改善箇所説明図③

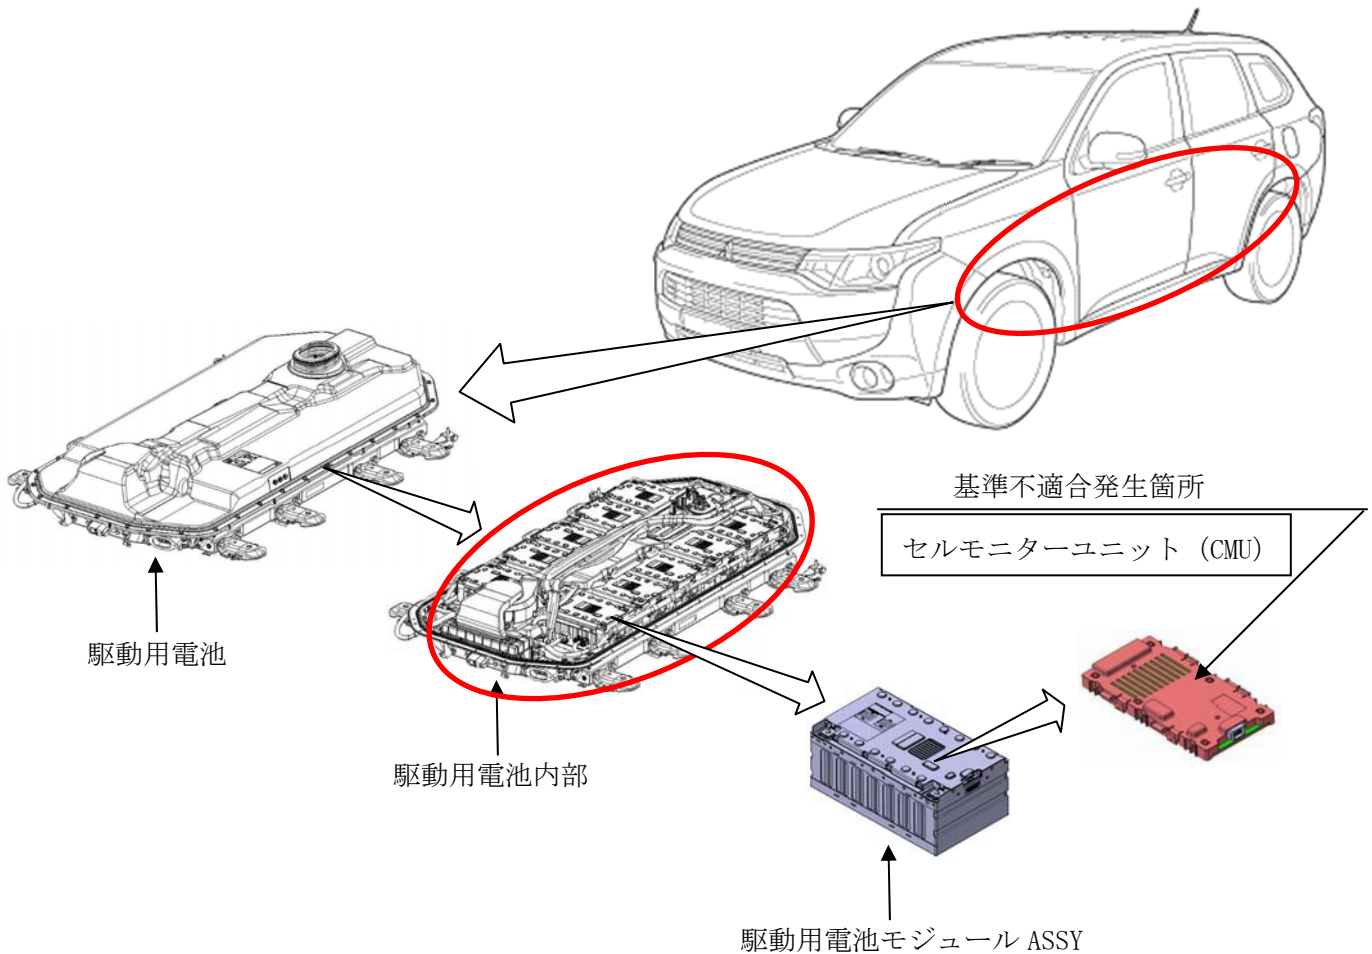
駆動用電池内のセルモニターユニット (CMU) において、制御プログラムが不適切なため、パワースイッチオフもしくは充電が終了して車両が停止していても電力消費が継続し、電池セル電圧が低下し続けることがある。そのため、フェイルセーフ状態 (外部充電ができなくなり、走行時は EV システム警告灯が点灯し、エンジンによる充電を行わない駆動用電池残量の範囲での EV 走行のみに制限されるとともに走行出力と最高速度が制限) に入り、そのまま走行を続け電池残量がなくなると、走行不能になる。また、電池セル電圧の低下状態によっては、始動できなくなるおそれがある。

全車両、CMUの制御プログラムを対策品に書き替える。

注：図中の 内は、プログラムを対策品に書き替える部品を示す。
